**AVIS RELATIF À LA PROTECTION
CONTRE LES EVENTUELS EFFETS NOCIFS ET NUISANCES
PROVOQUÉS PAR LES RAYONNEMENTS NON IONISANTS
GÉNÉRÉS PAR DES ANTENNES ÉMETTRICES STATIONNAIRES**

Commune : BERLOZ - Exploitant : PROXIMUS

Référence exploitant : 19BER_00

Rapport n° 629 / 2025

Figure 1 : Vue en plan des lieux de séjour et des points de contrôle

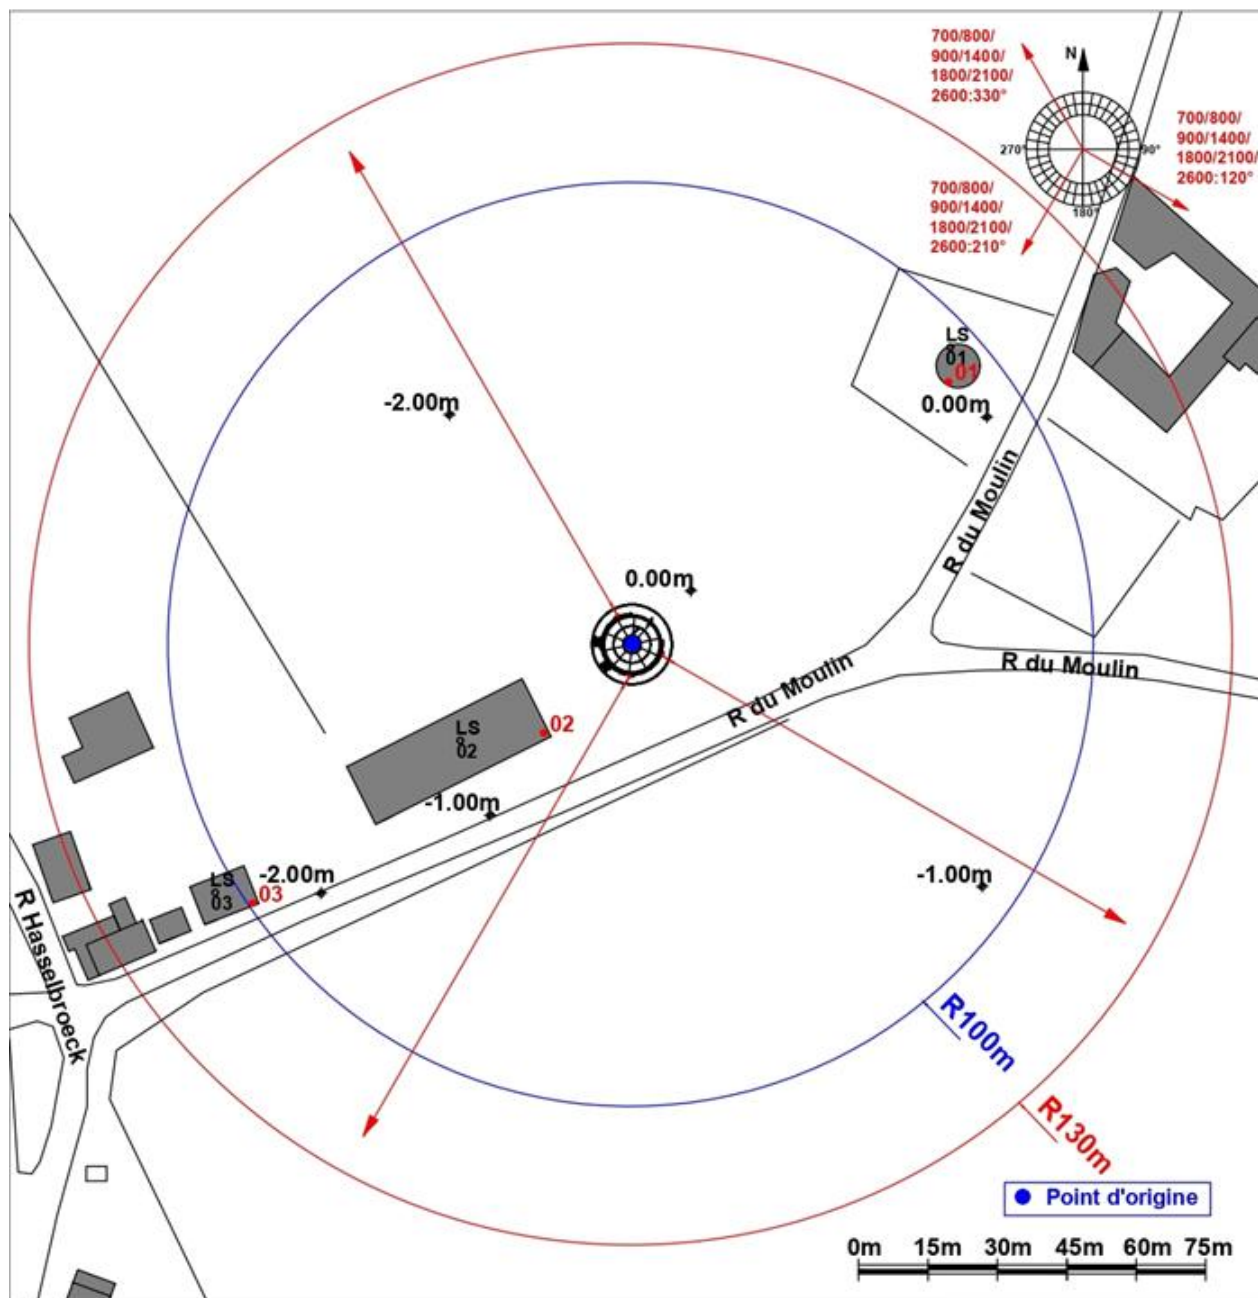
Les fréquences d'émission, la puissance rayonnée par chacune des antennes et leur gain permettent de déterminer le rayon de la zone à analyser. Tout dépassement de la limite par installation est exclu en dehors de cette zone. Le tableau 2 reprend les 35 LS² pour lesquels l'indice d'exposition est le plus élevé. Les différentes colonnes indiquent :

- le numéro du point de contrôle repris sur un des plans de la figure 1;
- le numéro du LS dans lequel se trouve le point de contrôle de la 1^{ère} colonne ;
- l'atténuation d'obstacle prise en compte pour le calcul de l'indice d'exposition dans le LS ;
- le résultat du calcul de l'indice d'exposition.

N° point de contrôle	LS	Atténuation (dB)	Indice d'exposition relatif à la limite par installation IE_i
3	LS03	3,0	0,243
2	LS02	3,0	0,061
1	LS01	3,0	0,051

En ce qui concerne les antennes de l'installation mentionnées dans le tableau 1, la distance maximale à laquelle la limite pourrait être atteinte, à l'extérieur, est égale à 98,1 m. S'il n'y a pas de LS à une distance inférieure, les antennes respectent forcément la limite d'immission.

Dans le cas des LS situés à l'intérieur des bâtiments, une atténuation d'obstacle est prise en compte et il en résulte que la distance maximale à laquelle la limite pourrait être atteinte se réduit à 71,4 m.
